OFICIO ELECTRÓNICO

ORD. N° : 898
ANT. : PROYECTO DE DISEÑO DE PAVIMENTO PARTICIPATIVO DE LAS CALLES ESPERANZA JOVEN, DESDE CALLE LOS ANDES HASTA SANDRA BERMA CALLE QUIMAL, DESDE ESPERANZA JOVEN HASTA HAALAR CALLE SANDRA BERNA, DESDE ESPERANZA JOVEN HASTA HAALAR.
MAT. : ENVÍA OBSERVACIONES A PROYECTO DE DISEÑO DE PAVIMENTO PARTICIPATIVO DE LAS CALLES ESPERANZA JOVEN, DESDE CALLE LOS ANDES HASTA SANDRA BERMA CALLE QUIMAL, DESDE ESPERANZA JOVEN HASTA HAALAR CALLE SANDRA BERNA, DESDE ESPERANZA JOVEN HASTA HAALAR.
ADJ. :

Antofagasta, 25 marzo 2026

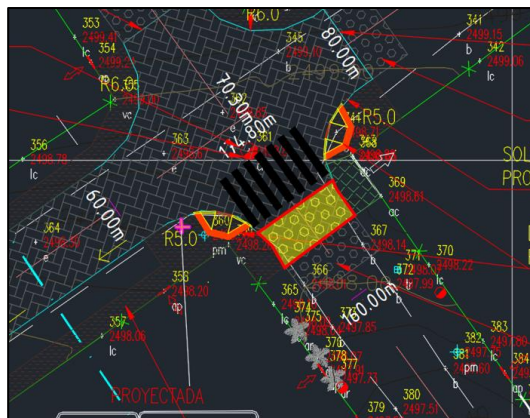
5.3.1. Acotar largo y ancho de calzada, ancho aceras, largo soleras normales, rebajadas y recostadas.

5.3.2. Indicar Km de inicio y final real de proyecto.

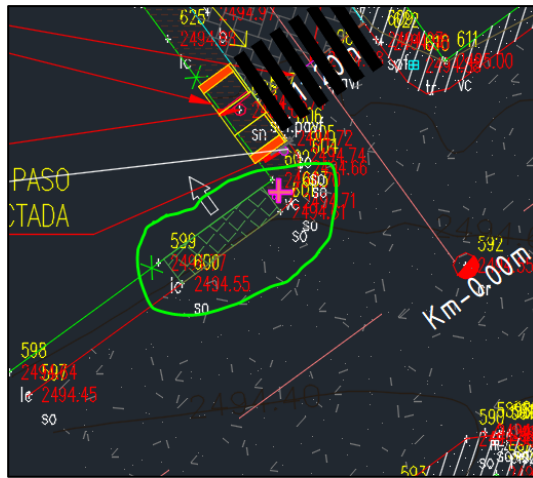
5.3.3. Área indicada se considera con adoquines en Sandra Berna, pero visto desde Haalar esa misma superficie indica zampeado. Corregir tal que no se duplique la superficie intervenida.

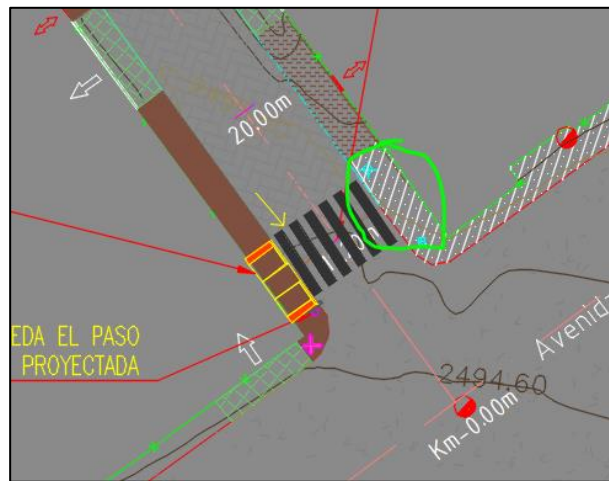
5.3.4. Eliminar acceso vehicular por no ser parte de la vía proyectada.

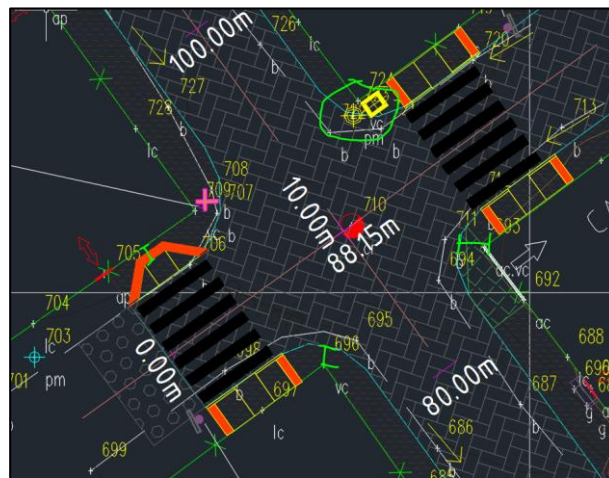
5.3.5. Proyectar dispositivo de rodado.

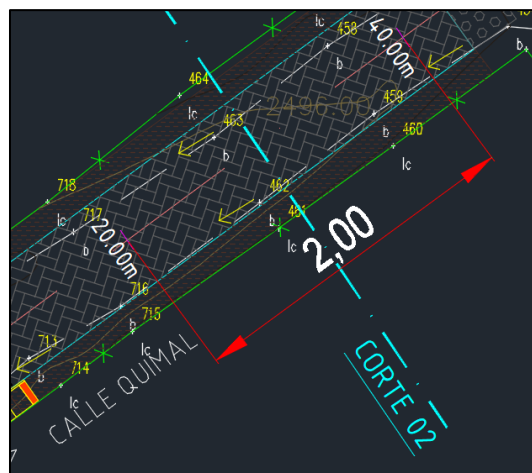
5.3.6. Debe garantizar la accesibilidad universal

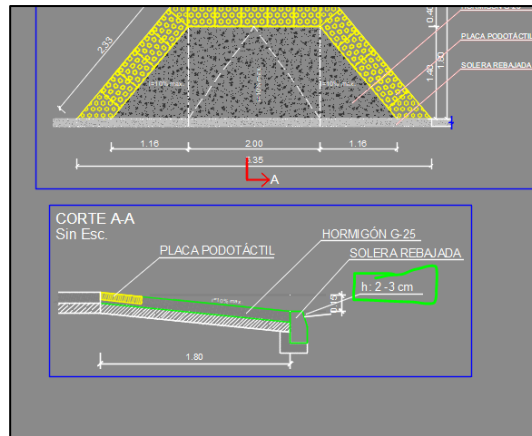
5.3.7. Aclarar incongruencia en la escala del dibujo, donde debiese marcar 20m, indica 2,0m.

5.3.8. Incorporar para la calzada un mejoramiento de 35cm por SST elevadas más 15cm de mejoramiento en reemplazo de la impermeabilización, resultando en un mejoramiento total de 50cm bajo la sub base.

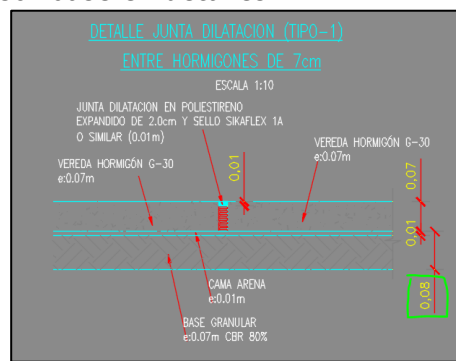
5.3.9. Plinto para dispositivo de rodado debe ser cero.

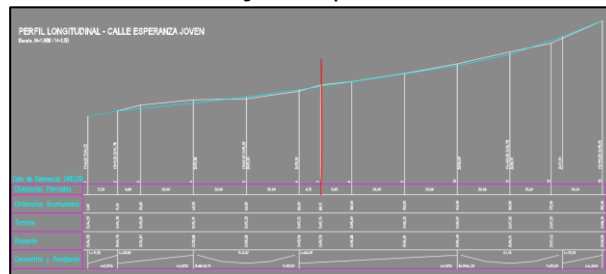
5.3.10. Corregir espesor base en detalles.

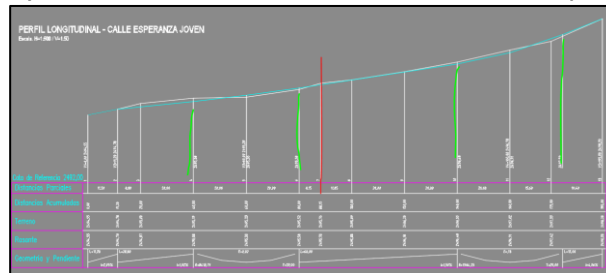
5.4.1. Graficar en el perfil longitudinal las intersecciones con las vías perpendiculares a la mostrada, indicando la cota en el eje tal que todas las cotas concuerden entre sí.

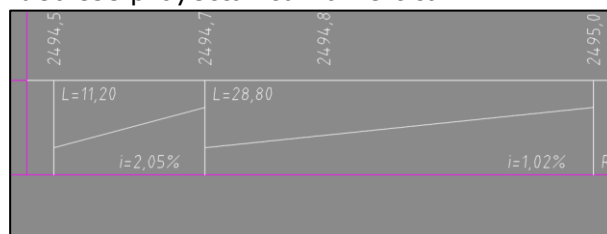
5.4.2. Indicar principio y final de cada curva, con su cota correspondiente.

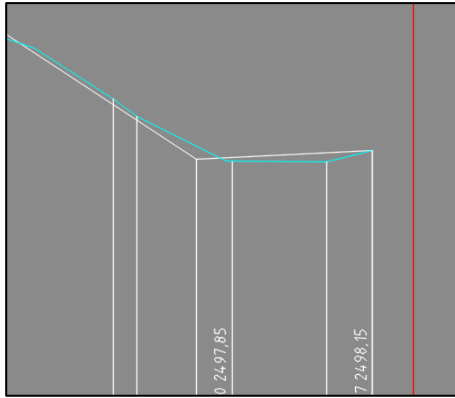
5.4.3. Perfil transversal debiese proyectar curva vertical

PERFIL LONGITUDINAL - CALLE SANDA BERNA MARTINEZ
Escala: H=1:500 / V=1:50

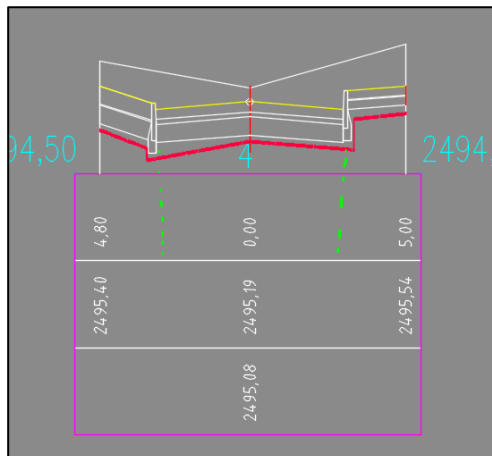
5.4.4. Aparente punto bajo en Sandra Berna

5.4.5. Corregir nombre calle
